W imieniu osób wnoszących petycję, których interesy reprezentuję, zwracam się z uprzejmą prośbą o rozpatrzenie załączonej petycji dotyczącej projektu „Podniesienia poziomu bezpieczeństwa ruchu drogowego na terenie Gminy Zbąszyń oraz jakości komunikacji wewnętrznej Zbąszynia, poprzez budowę przejazdu bezkolizyjnego zlokalizowanego w km 380 +142, linii kolejowej nr 3 (LK3)”.

P E T Y C J A

Przedłożona w dniu 21.1.2025r. przez Burmistrza Zbąszynia koncepcja pod konsultację społeczną dot. lokalizacji wiaduktu w km 380+142 linii kolejowej nr 3 (LK3), budzi sprzeciw i zastrzeżenia. Budowa ronda między Zbąszyniem, a Nądną, z punktu widzenia mieszkańców nie spełnia warunków poprawy bezpieczeństwa tak w mieście jak i Nądni, ze względu na:

MAPA POGLĄDOWA

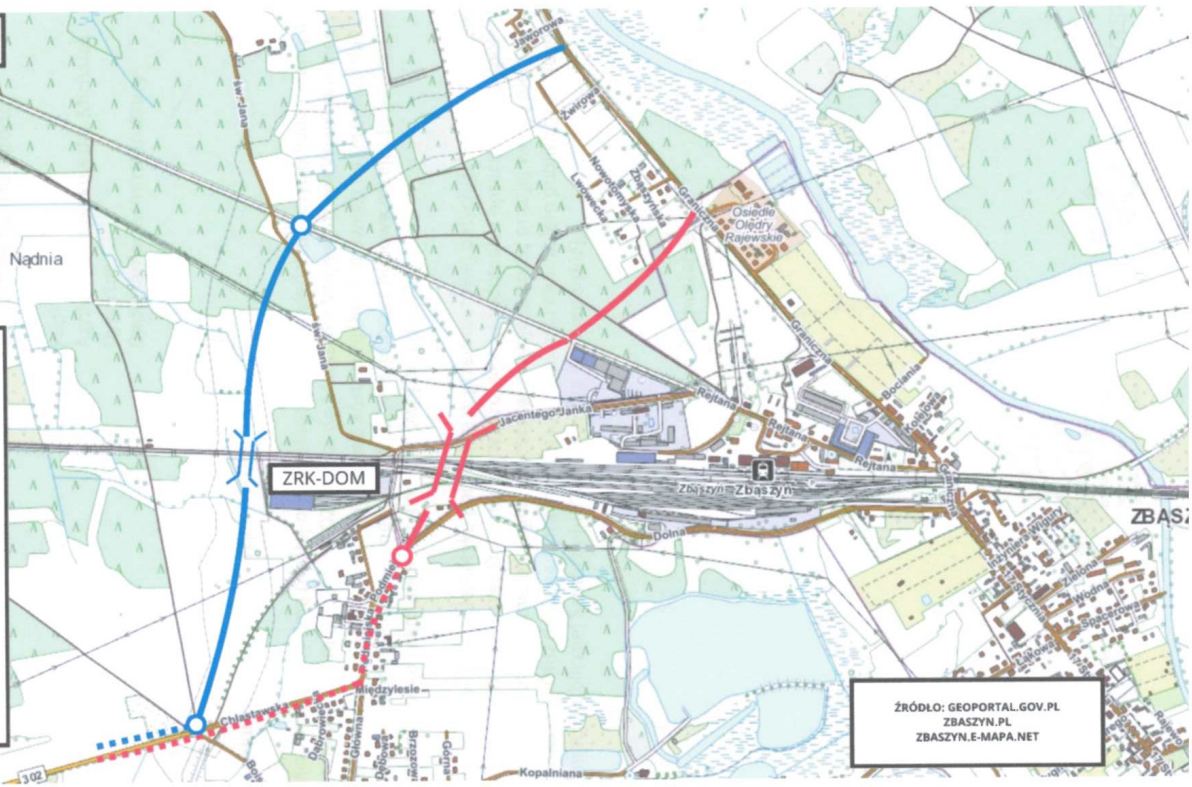
- 1/ wprowadzenie pojazdów do wsi NĄDNIA z dodatkowych kierunków tj. z dotychczasowych 3 przejazdów kolejowych zwiększy ilość przejeżdżających pojazdów. Ul. Podmiejska i Chlastawska stanowią część obwodnicy Zbąszynia. Planowane rozwiązanie stanowiłoby zagrożenie dla bezpieczeństwa mieszkańców, szczególnie dzieci,

- 2/ proponujemy docelowe rozwiązanie poprzez budowę wiaduktu przyszłej obwodnicy / zgodnie z planem zagospodarowania przestrzennego/ w odległości 400 m na zachód od proponowanego przez Pana Burmistrza Zbąszynia, Taka lokalizacja omija tereny zabudowane i jest akceptowana przez mieszkańców gminy Zbąszyń. Wiadukt o dł. 80m nad 6 torami jest znacznie droższy od wiaduktu o dł. 10m nad 2 torami, Troska o pieniądze publiczne jednoznacznie wskazuje na konieczność budowy docelowej obwodnicy.

- 3/ obwodnica i wiadukt zlokalizowane za firmą DOM to optymalne rozwiązanie zapewni bezpieczeństwo komunikacyjne oraz stwarza możliwości pozyskania terenów pod nowe inwestycje. Natomiast droga dojazdowa do wiaduktu w km 380+142 przebiega przez tereny bagienne jest b. kosztowna i mało efektywna.

- 4/ nie zgadzamy się na pomysł przesunięcia figury Matki Bożej Różańcowej pod budowę ronda, na które będzie zjazd z projektowanego wiaduktu.

Wobec powyższego negatywnie opiniujemy całe zamierzenie przedstawione przez Pana Burmistrza.

Niniejszym zwracamy się do Pana Burmistrza oraz odpowiednich służb o ponowne rozważenie propozycji zmiany lokalizacji wiaduktu i podjęcie działań zmierzających do jej realizacji w sposób uwzględniający interesy społeczności lokalnej. Liczymy na zrozumienie naszego stanowiska
